# Технический бюллетень SKF

## VKML 85000 — Замена цепи ГРМ

Opel/Vauxhall Agila, Astra, Corsa, Meriva, Tigra  
Бензиновые двигатели объёмом 1,0, 1,2, 1,4 л

**Изменение конструкции звездочек распределительного вала OE/SKF**

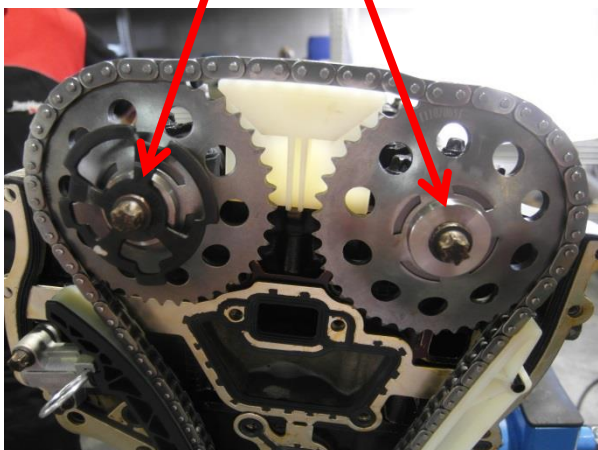
Компания General Motors внесла ряд конструктивных изменений в два вида звездочек распределительных валов, устанавливаемых на указанные выше позиции. Первый вариант монтажа — это звездочки из спечённого материала со встроенными шайбами, а второй — звездочки из штампованного материала без шайб. В настоящее время General Motors предлагает исключительно новую конструкцию.

Следуя проведенным General Motors конструктивным изменениям, SKF на данный момент предлагает две отдельные шайбы для обоих вариантов монтажа.

Вариант монтажа № 1  
до номера двигателя 19DN0327

Вариант монтажа № 2  
с номера двигателя 19DN0328

Плоская поверхность шайбы должна располагаться со стороны головки болта во избежание поломки триггерной пластины.

**Внимание!** Звездочки из спечённой и штампованной стали смешивать ЗАПРЕЩЕНО!
